Statens vegvesen

Vår referanse:
16/189942-8

Vår dato:
17.08.2018

Reguleringsplan – høring – Nesstranda – Vegårshei kommune

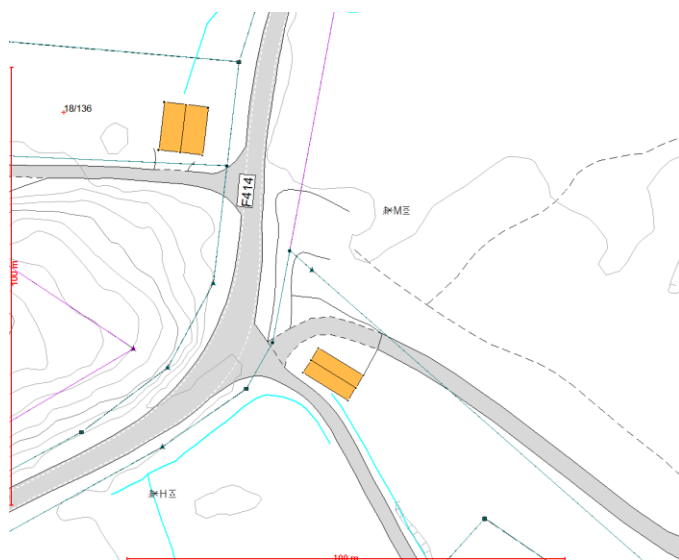
På plankartet er fylkesveg 91 vist som fylkesveg 414, dette må endres.

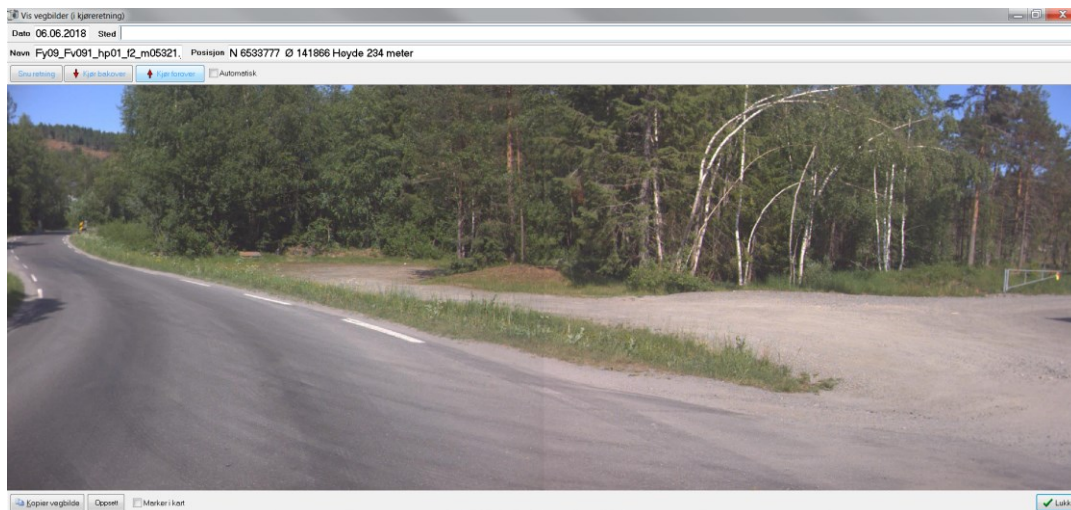
Når det legges opp til en større utvikling, i dette tilfelle fordobling av antall hytter, så mener vi at det også må gjøres endringer knyttet til avkjørselsforholdene ved fylkeveg 91.

Dagens bruk av parkeringsplass og veg til denne må opphøre, atkomst til hytteområdet må legges øst for renovasjonsbygget slik at den ikke kommer for nær fylkevegen. Dette fører til at trafikantene står vinkelrett på fylkevegen og får bedre sikt mot høyre og venstre.

Vi er kommet fram til at renovasjonsbilene kan få atkomst vest for renovasjonsbygget under forutsetning av at avkjørsel og vendehammer blir tydelig definert slik at vi unngår et utflytende område slik bildet under viser. Avkjørsel og vendehammer må ligge minst 12 meter fra fylkesvegkant som følge av kjøretøyets svingbevegelser, og være adskilt fra vegen til hyttefeltet.
